**OGGETTO:** Intervento nel procedimento ex artt. 9 e ss. della legge n. 241/1990 e s.m.i 24 del decreto legislativo n. 152/2006 e s.m.i. nel Procedimento di valutazione di impatto ambientale nazionale relativo al progetto di una centrale solare termodinamica denominato *Flumini Mannu* in località Riu Porcus-Su Pranu - Comuni di Decimoputzu e Villasor (CA). Osservazioni integrative da parte del Comitato Terrasana Decimoputzu e Comitato Basso Campidano Aria Terra Acqua - Villasor.

### **osservazioni integrative**

in riferimento al progetto di impianto solare termodinamico della potenza lorda di 55 MWe denominato "Flumini Mannu" ed opere connesse che prevede la realizzazione di una centrale solare termodinamica (CSP - Concentrating Solar Power) di potenza lorda pari a 55 MWe denominata Flumini Mannu costituita da un campo solare formato da collettori parabolici

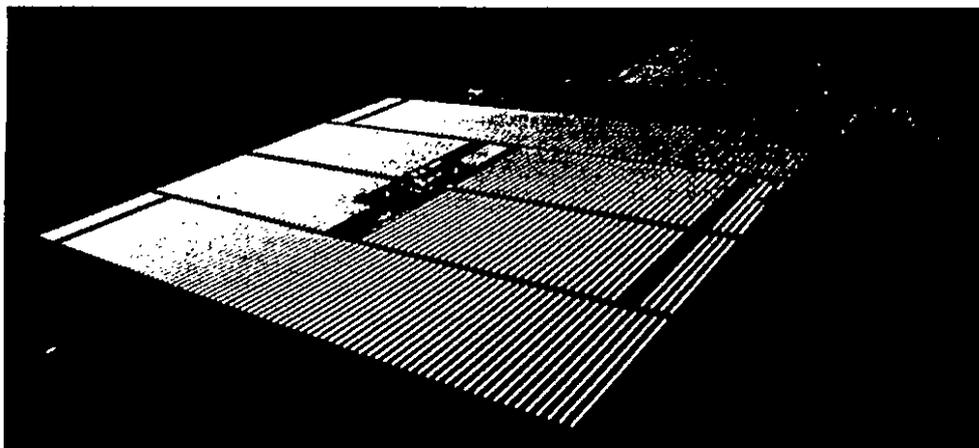
Nelle relazioni il Paesaggio viene ridotto a mero aspetto visivo. E' evidente che il rapporto uomo-ambiente così come è percepito dalla popolazione (definizione contenuta nella Convenzione sul paesaggio e legge dello Stato) viene infranto nel credo di una immotivata volontà di trasformazione radicale di un contesto agrario in un contesto industriale, che non ha alcuna radice culturale né ragione d'essere.

immagine dell'attività agricola in corso

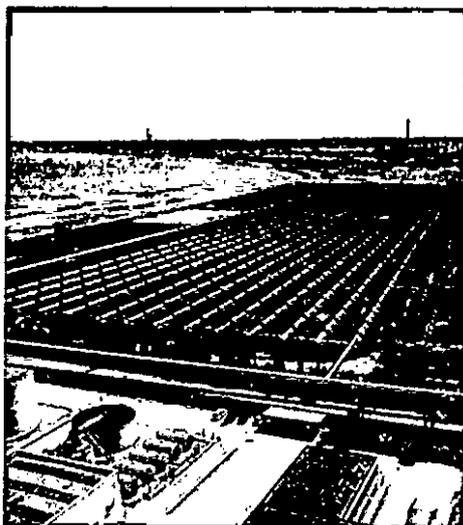
**In virtù di tale assunto si pretenderebbe di portare via la terra ai legittimi proprietari che la coltivano da generazioni e che rivendicano il diritto naturale di continuare a farlo.**
